Sächsische Spezialkonfektion GmbH
Nordstr. 40
02782 Seifhennersdorf
GERMANY

Hilfsschirm an Rettungsfallschirmen,
Typ RE-5L, Serie 4 und 5, (LBA.040.010/89 JTSO)
Werk-Nr.: 72245 - 72369
Herstelldatum: 21.04. – 21.08.2008 (Datum EASA
Form 1)

Anlage zur Sicherheitsmitteilung 01/2008

Bild 2: Zeltöse

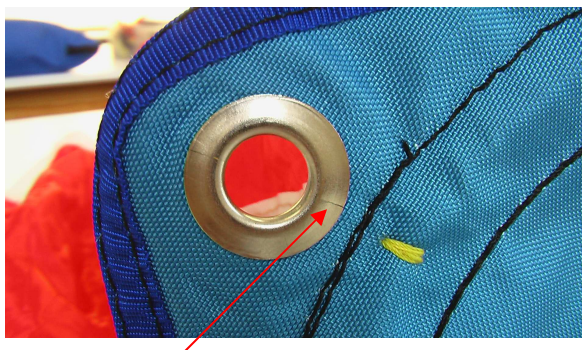
Es besteht die Möglichkeit, dass an den im genannten Zeitraum hergestellten und ausgelieferten Hilfsschirmen von Rettungsfallschirmen RE-5L Risse an den Zeltösen des Hilfsschirmdeckels auftreten können (siehe Bild 2). Im Extremfall könnte eine defekte Zeltöse das Herausziehen der Verschlusschlaufe des Verpackungssackes im Einsatzfall behindern, wodurch wiederum die ordnungsgemäße Öffnung des Verpackungssackes behindert werden kann.

Riss

Maßnahme: Austausch der Hilfsschirme mit den genannten Werk-Nummern 72245 – 72371, hergestellt und ausgeliefert im Zeitraum 21.04. – 21.08.2008 (Datum EASA Form 1)
